H3C S3600-SI&E328_52系列交换机R1510P18版本发布

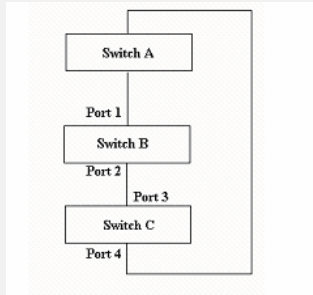
如图, Switch A为生成树总根, 与Switch B、Switch C进行MSTP域间通信。Switch C为多实例的域根, 和Switch B进行域内通信。

在Switch C的端口4上配置STP 环路保护, 且环路保护生效。Switch C的端口3, 先物理Down, 然后再UP。

问题现象: 端口3在多实例中的生成树状态不能快速迁移到Forwarding。
